„UZDROWISKO USTKA” Sp. z o.o.
Ul. Wczasowa 4
76-270 Ustka

dot. zalecenia konserwatorskie do przebudowy budynku przy ul. Benjowskiego 1 w Uście

Ukształtowanie sufitu nad kopułą

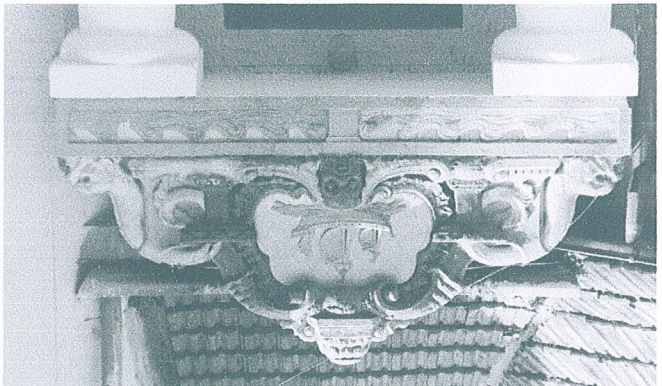
1.2. Wewnątrz budynku dopuszcza się prace remontowe i zmiany układu funkcjonalnego jednoczesnym zachowaniu pierwotnego, historycznego wystroju wnętrza w postaci ukształtowania sklepień/sufitu pod kopułą. Wszelkie elementy sztuki należy poddać renowacji (oczyszczeniu z nawarstwień, uzupełnieniu i ucyfelnieniu formy oraz zabezpieczeniu). Wspomniane elementy znajdują się na fotografiach poniżej.

Zwieńczenie portalu głównego

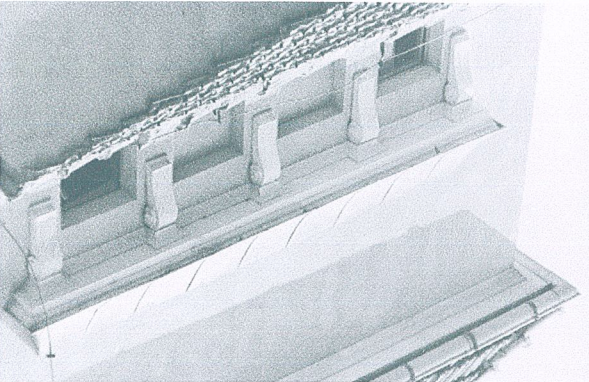
1.3. Zewnętrzna bryła budynku winna być zachowana wraz z układem otworów okiennych i drzwiowych elewacji. Wystroj elewacji winien być zachowany, zrekonstruowany i poddany renowacji bez docieplania zewnętrznego ścian elewacji pierzejowych z dopuszczeniem ocieplenia zewnętrznego na pozostałych elewacjach (jeśli zachodzi taka potrzeba). Dokumentacja projektowa winna zawierać opis technologii renowacji elewacji wraz z inwentaryzacją elementów wystroju architektonicznego.

Owalne okno – widok z zewnątrz

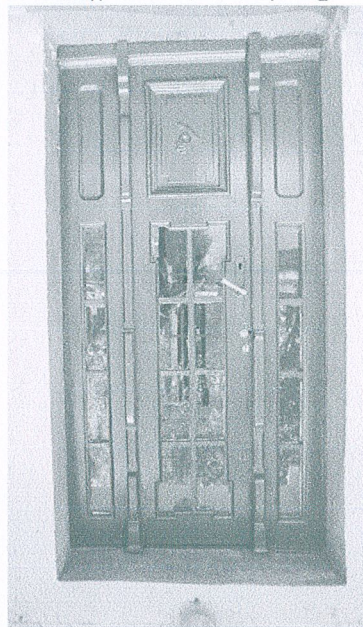
1.4. Należy dążyć do rekonstrukcji pierwotnego podziału stolarki okiennej i drzwiowej oraz układu otworów okiennych i drzwiowych elewacji (podziały widoczne na archiwalnym zdjęciu poniżej). Pierwotnie okna parteru wielokątnego ryzalitu/wieży miały wypełnienia witrażowe, które można odtworzyć. Powyżej na kopule znajdowało się owalne okno (fotografia poniżej). Dopuszcza się wprowadzenie nowych otworów w elewacjach budynku o wymiarach jak istniejące z zachowaniem osiowości. Należy scalić i uzupełnić wykonanie parapetów okien (w większości były z dachówek).

Drzwi zewnętrzne – główne

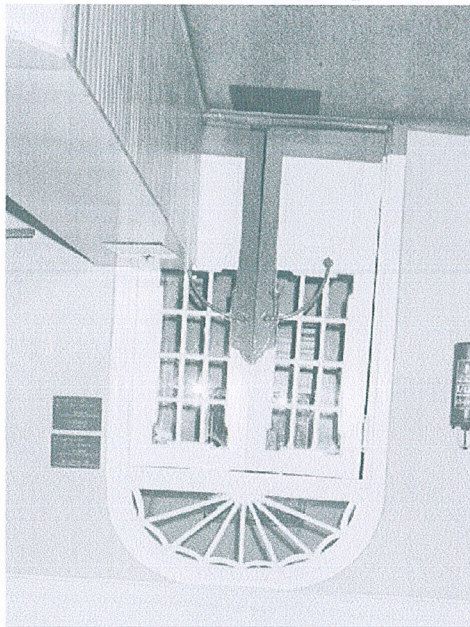
1.5. Stolarka zewnętrzna wejścia głównego do budynku winna być poddana renowacji (konserwacja istniejących elementów z rekonstrukcją brakujących), natomiast wnioskuje się o pozostawienie eksponowanie stolarki wewnętrznej przedstawionej poniżej.
